PLU.4001.16.01.25.DP

Dot. postępowanie nr GG.ZUZ.4220.13.2024.KT o wznowieniu postępowania administracyjnego zakończonego ostateczną decyzją Dyrektora Zarządu Zlewni Wód Polskich w Gdańsku znak: GD.ZUZ.3.4210.730.2023.KT z dnia 23.02.2024r.

## Załącznik

Rys. 5. Mapa objętości przepływu wody po wykopie [ $\text{m}^2/\text{dzień}/\text{mb}$ ]

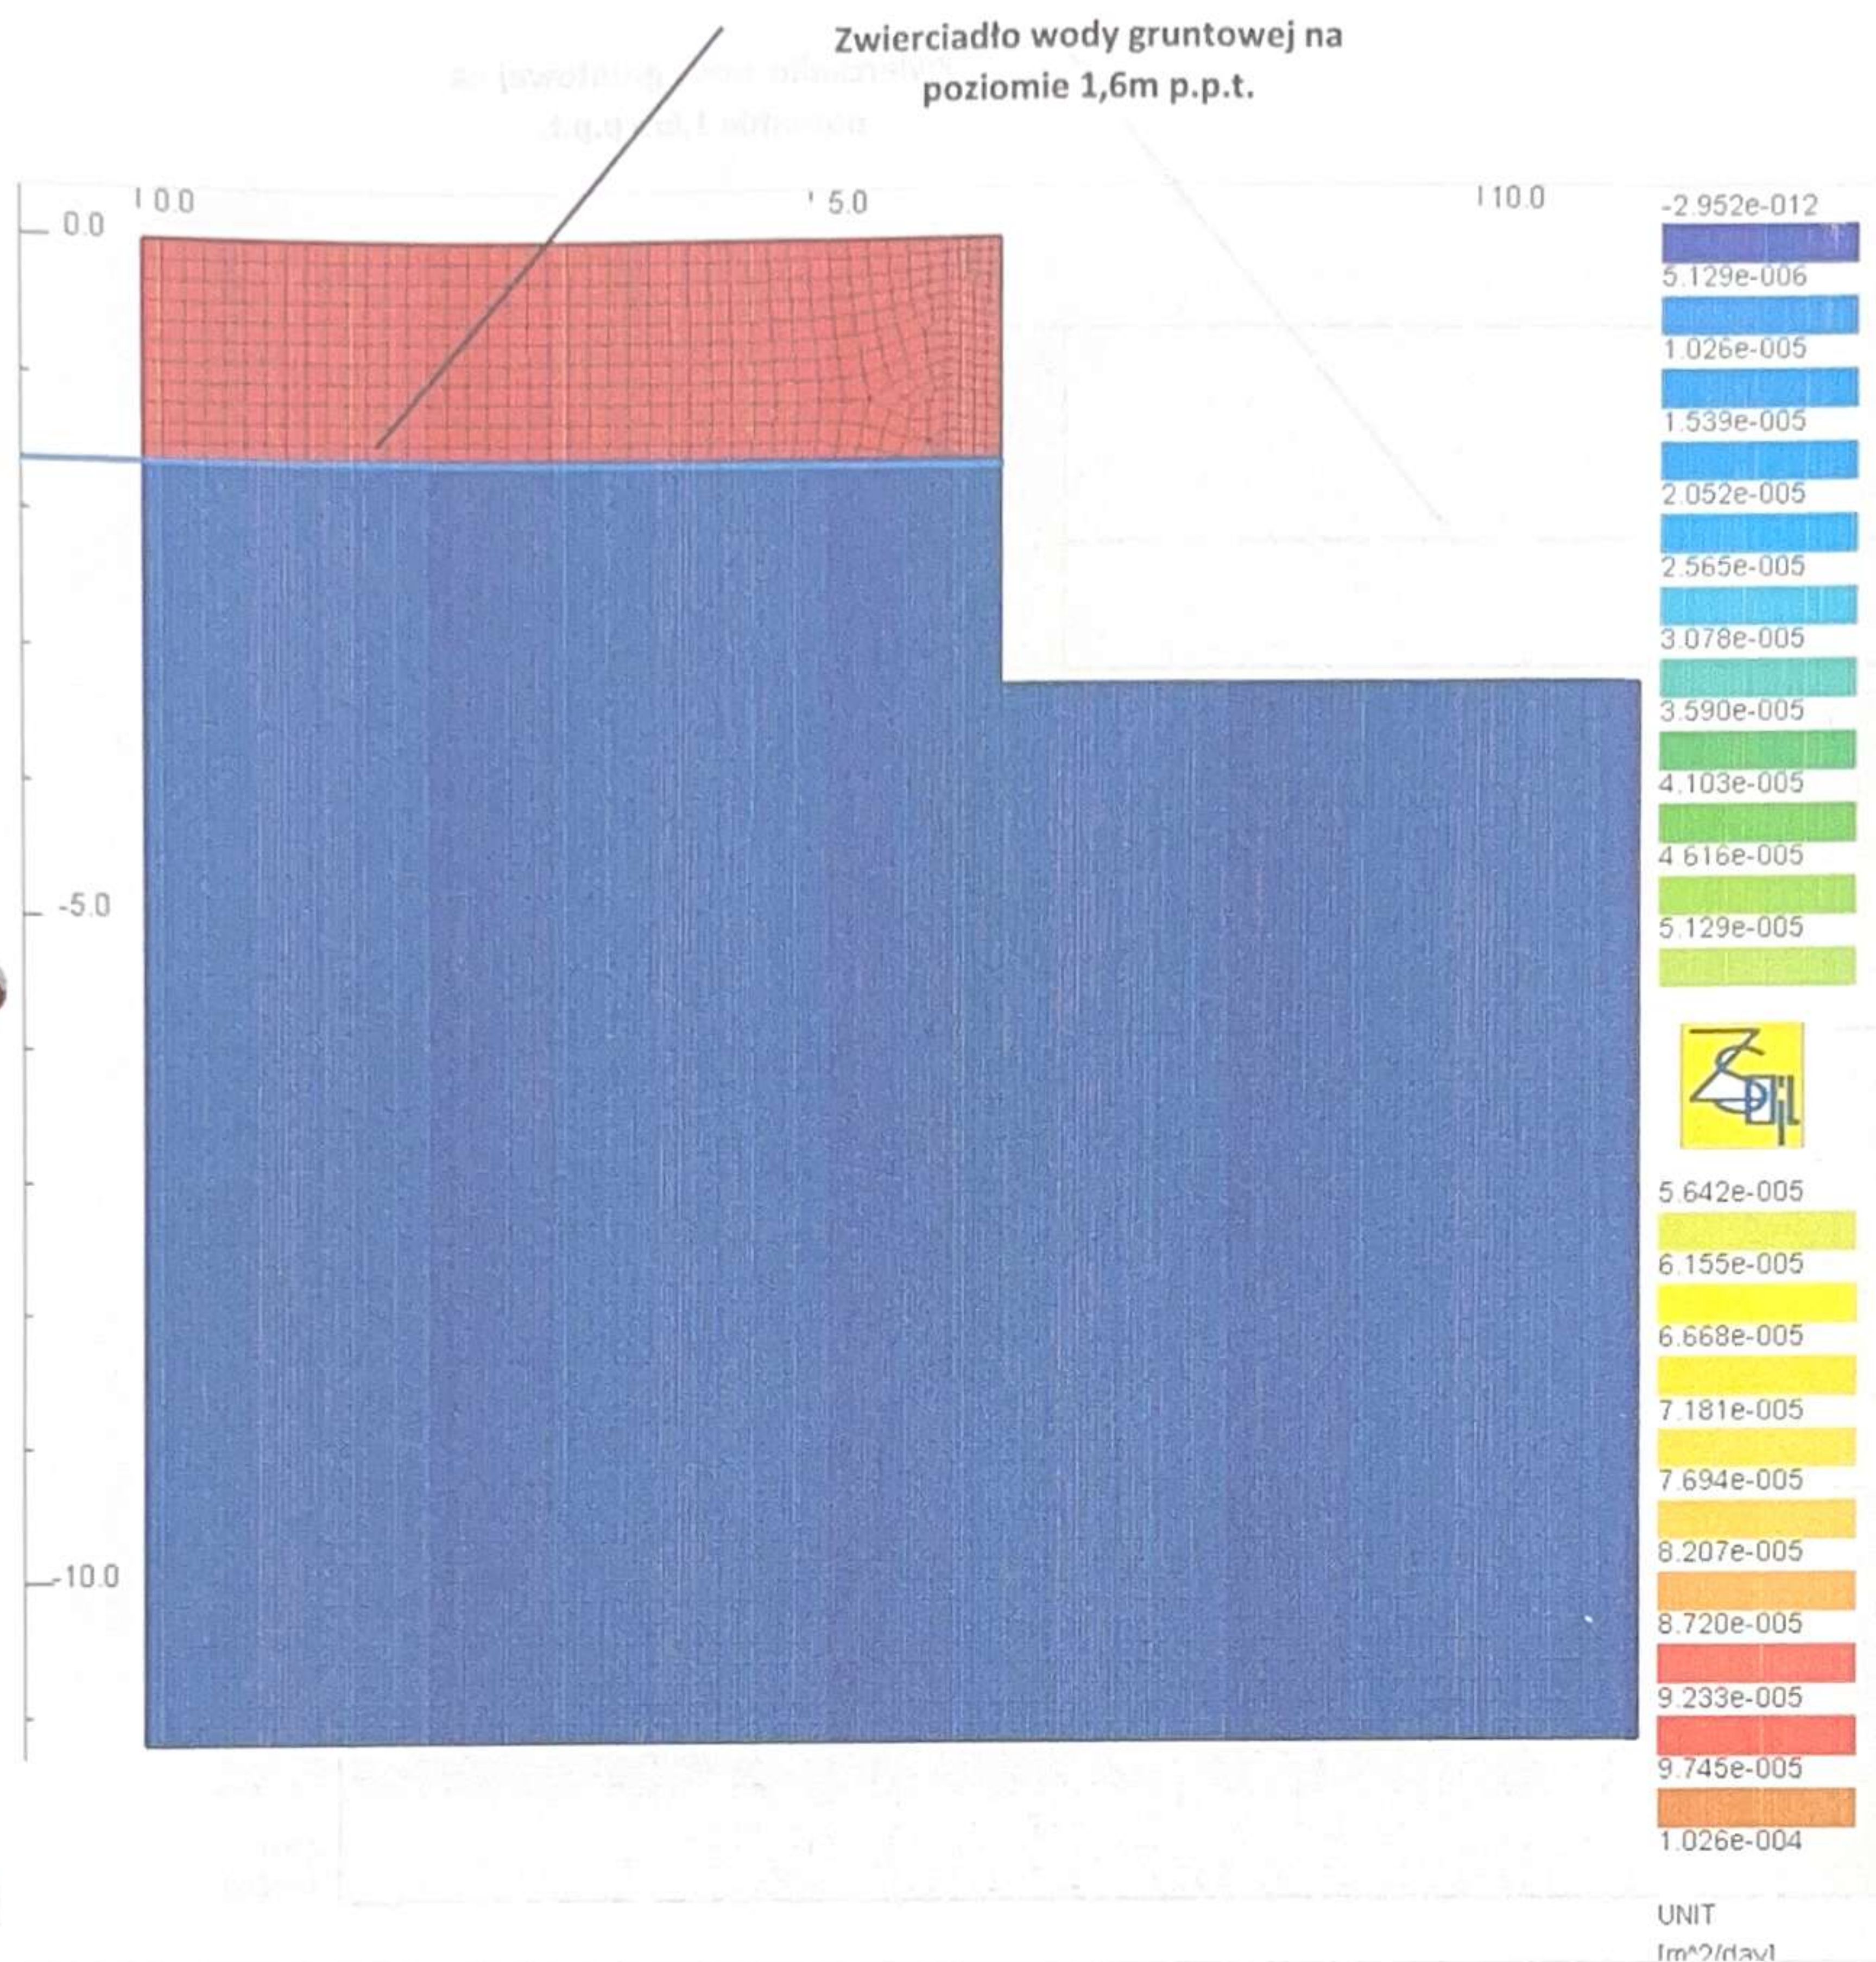
#### Wniosek:

Przepływ wody w gruncie nie występuje, ponieważ uzyskana w programie ilość przepływu jest mniejsza niż ilość związana z ewaporacją wody z dna wykopu. Z tego względu ilość ta jest pomijalnie mała i nie spowoduje obniżenia zwierciadła wody w rzeczywistości.

Rys. 6. Wektory przepływu wody po wykopie (skala x100) – Dopływ wody do wykopu < 3,5 mm/dzień

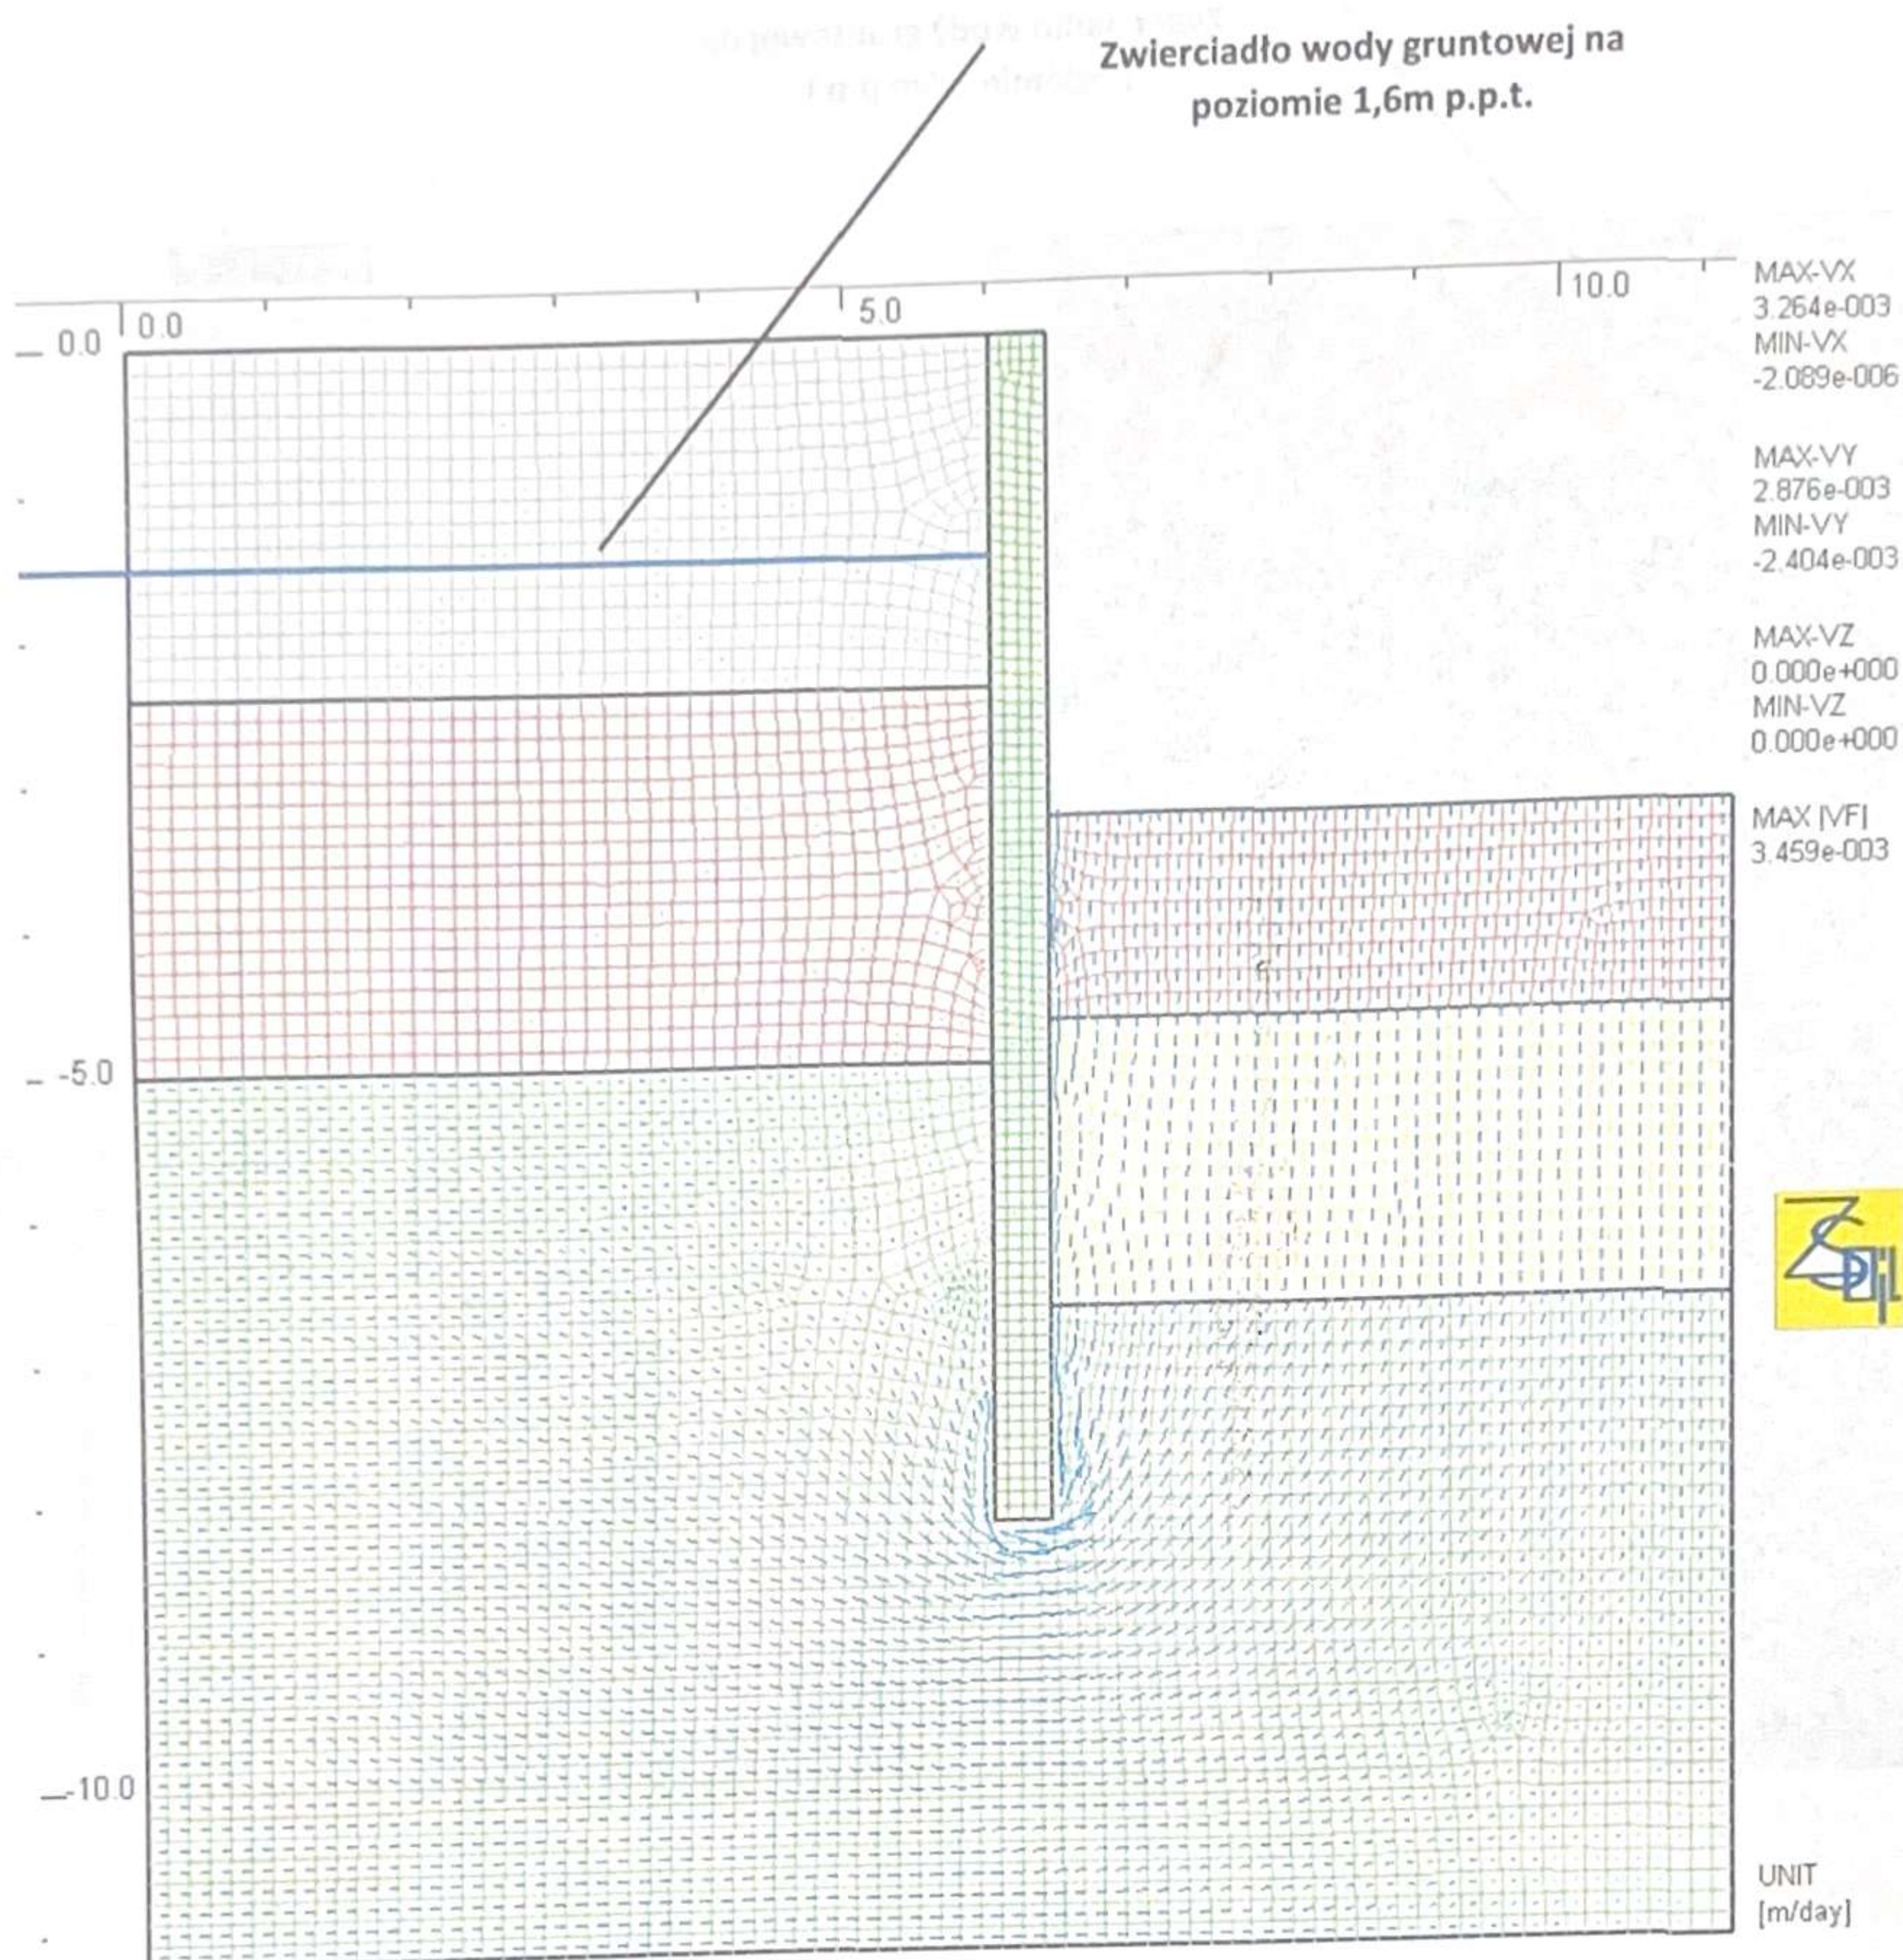
#### Wniosek:

Tak jak opisano powyżej przepływ wody w gruncie nie występuje, ponieważ uzyskana w programie prędkość przepływu jest mniejsza niż ilość związana z ewaporacją wody z dna wykopu.

Rys. 7. Mapa ciśnień porowych po wykopie [kPa]

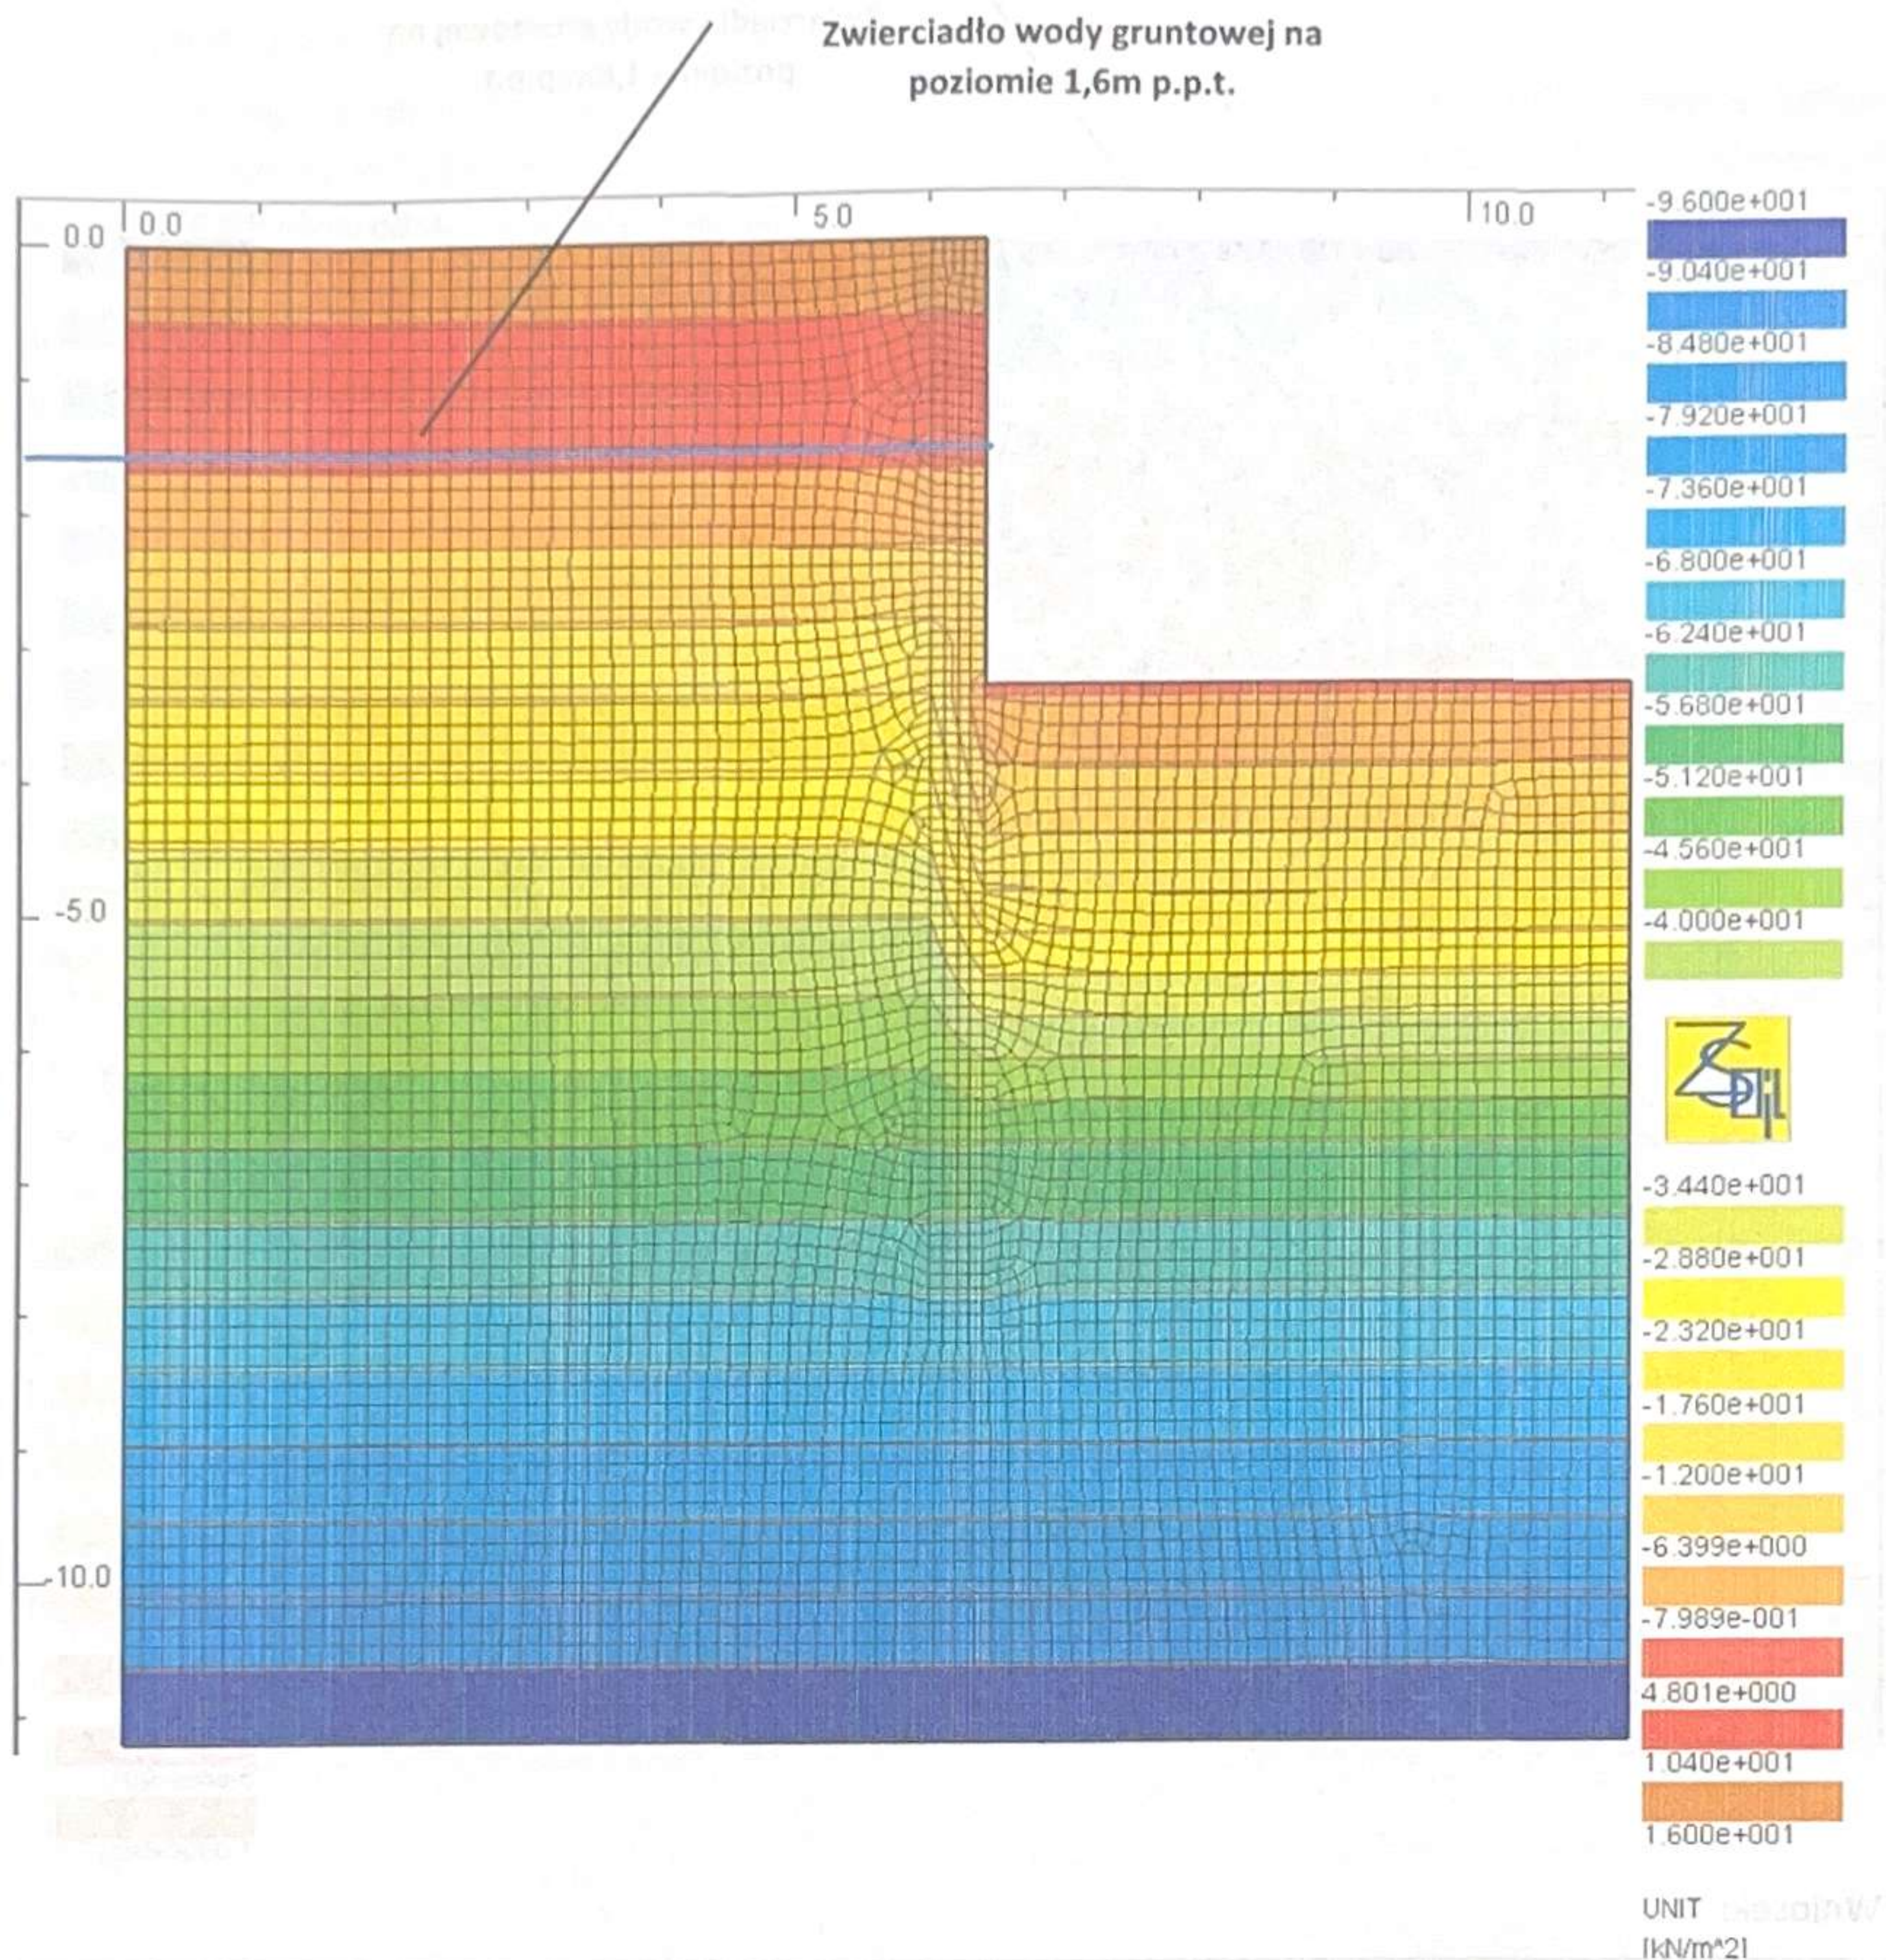
#### Wniosek:

Ciśnienie w porach gruntu za palisadą jest stałe i rośnie zgodnie z ciśnieniem hydrostatycznym.
